重庆渝浩建筑设计有限公司

设计变更通知单

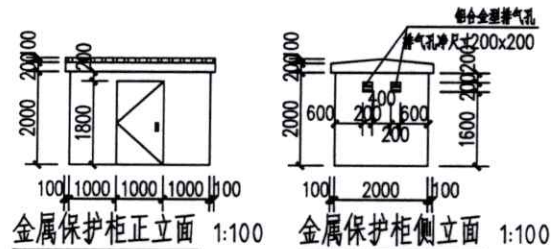
工程名称	全场综合管廊消防整改以及医教医疗废水预处理系统移机、生活供水站蓄水池、西区第一污室外栏杆、三污化学品储藏室改造项目		设计工号	541242
修改原因	甲方要求			
变 更 内 容 及 简 图	1、本项目设计图纸编号“02——设备间位置平面图、管网沟大样图”中成品金属保护柜增加壁厚以及施工要求，增加内容详见下图：			
	 金属保护柜正立面 1:100 金属保护柜侧立面 1:100 整台箱体结构的骨架采用标准工业用角钢焊接而成，底板采用标准工业用槽钢铺设焊接，焊接方式均采用气保焊，选1.2焊丝；箱体外壳和顶盖采用3厚铝合金板焊接组合而成，铝合金板采用钨极交流氩弧焊进行连接。顶盖内设置岩棉板，防止夏季日光辐射。外壳和骨架全部需要进行防腐处理。			
提单出位	 2020年09月		设计单位	更改设计人： 汪继云
设计单位	2020年09月			技术负责人： 郑立群
备注	1、通知单位首先填写修改内容（如设计错误、遗漏或建设单位、施工单位的要求） 2、本变更在建设方和设计方双方签字盖章后方可生效			
抄送	质检站 建设单位 施工单位 监理单位
